Opinia kominiarska Nr 140/2022

w budynku położonym w **Gliwice ul. Traugutta nr 15/4**

w celu: **Wskazania miejsca podłączenia kotła „CO” gazowego**

ul. Traugutta 15

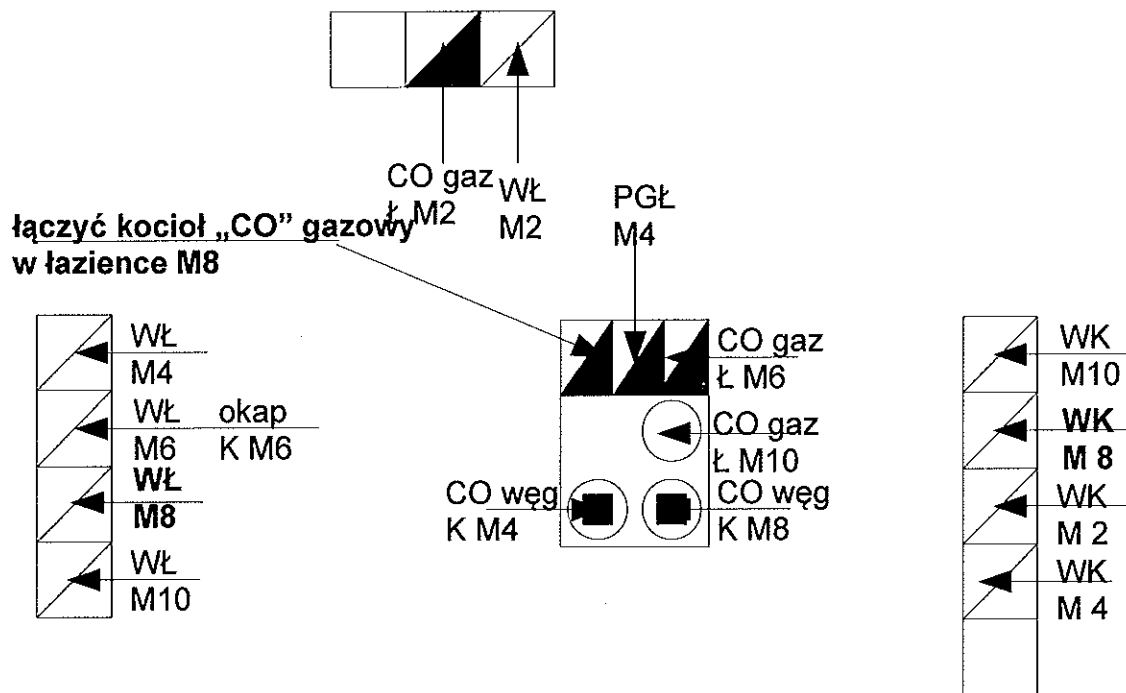
Można podłączyć dwufunkcyjny kondensacyjny kocioł „CO” gazowy z zamkniętą komorą spalania w łazience do przewodu wskazanego na rysunku (po likwidacji urządzenia gazowego typu „Junkers”) . Przewód do którego będzie podłączony kocioł „CO” gazowy należy zabezpieczyć wkładem powietrzno-spalinowym ze stali kwasoodpornej.

ul. Traugutta 17

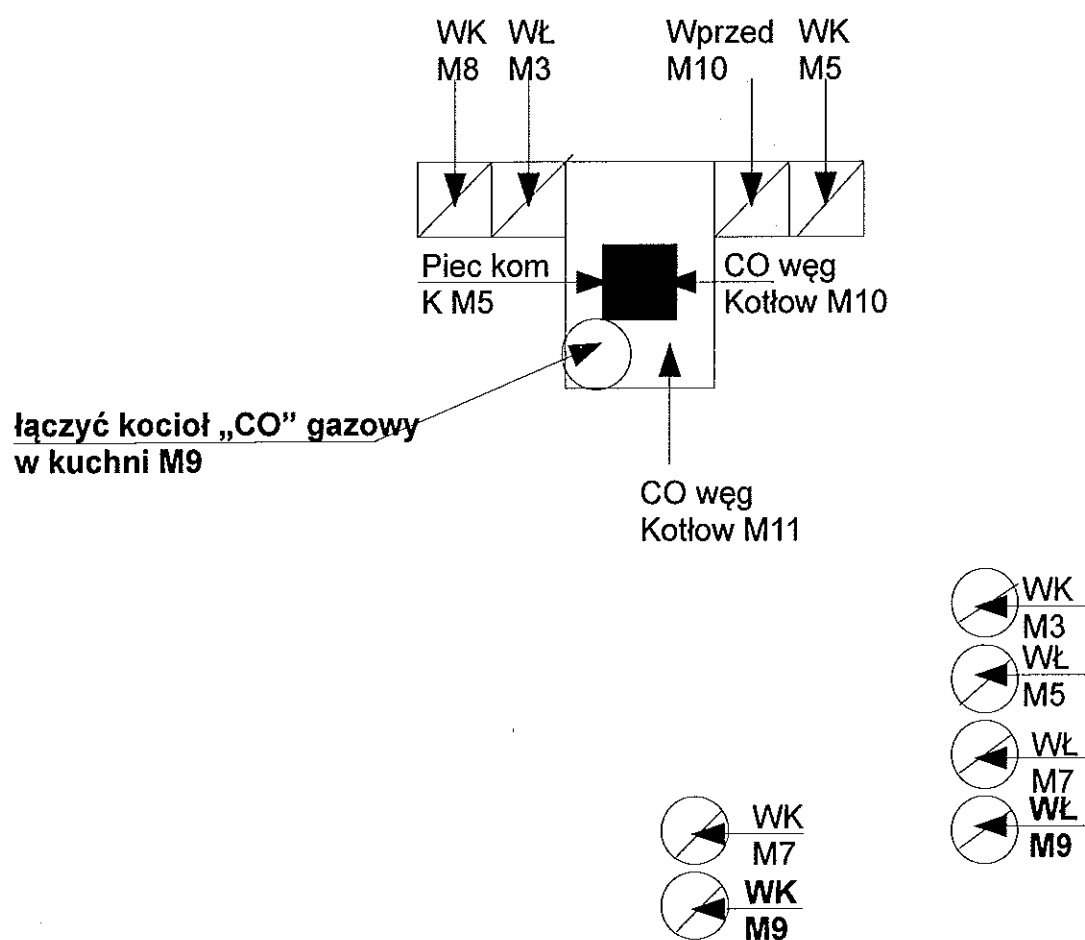
Można podłączyć dwufunkcyjny kondensacyjny kocioł „CO” gazowy z zamkniętą komorą spalania w kuchni do przewodu wskazanego na rysunku (po likwidacji kotła „CO” węglowego) . Przewód do którego będzie podłączony kocioł „CO” gazowy należy zabezpieczyć wkładem powietrzno-spalinowym ze stali kwasoodpornej.

ul. Traugutta 17

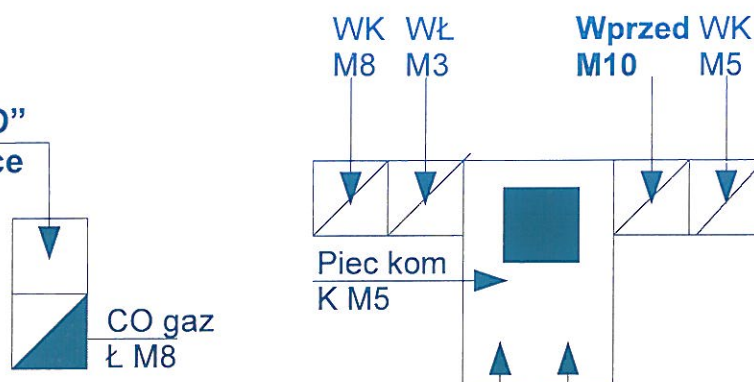
Można podłączyć dwufunkcyjny kondensacyjny kocioł „CO” gazowy z zamkniętą komorą spalania w łazience do przewodu wskazanego na rysunku . Przewód do którego będzie podłączony kocioł „CO” gazowy należy zabezpieczyć wkładem powietrzno-spalinowym ze stali kwasoodpornej.

łączyć kocioł „CO”
gazowy w łazience
M10
